LH-Nußbaumhecken

Einzeländerungen des Flächennutzungsplanes 2030: Ergebnisse der formellen Beteiligung nach §§ 3 (2) und 4 (2) BauGB

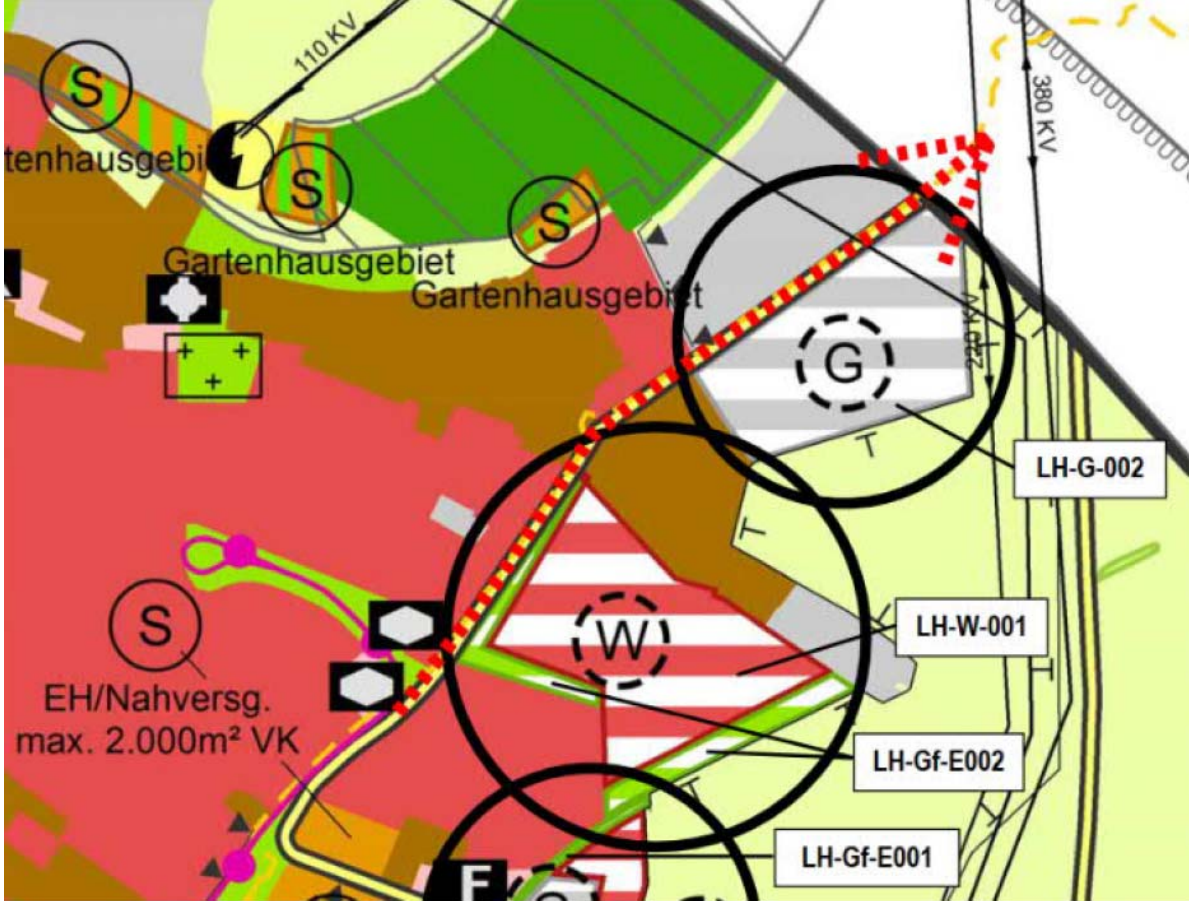
Träger Öffentlicher Belange	Stellungnahmen	Beschlussempfehlung der Planungsstelle
	 <p data-bbox="371 817 757 842">Abb. 1 Auszug Regionalplan RVMO</p> <p data-bbox="371 874 1545 960"><i>Die benannte Strecke ist zusätzlich Bestandteil der Potentialanalyse zur Reaktivierung von Schienenstrecken in Baden-Württemberg (VM BW) und wurde hier in die Kategorie „hohes Nachfragepotential“ eingestuft.</i></p> <p data-bbox="371 967 1541 1088"><i>In Zusammenarbeit mit dem Landkreis Karlsruhe ist die Durchführung einer Machbarkeitsuntersuchung zur Reaktivierung dieser Strecke geplant, hierbei soll eine Vorzugstrasse entwickelt werden. Im Rahmen der Studie sollen neben der im Regionalplan dargestellten Trasse weitere Varianten, z.B. wie in Abb. 2 dargestellt, geprüft werden.</i></p>
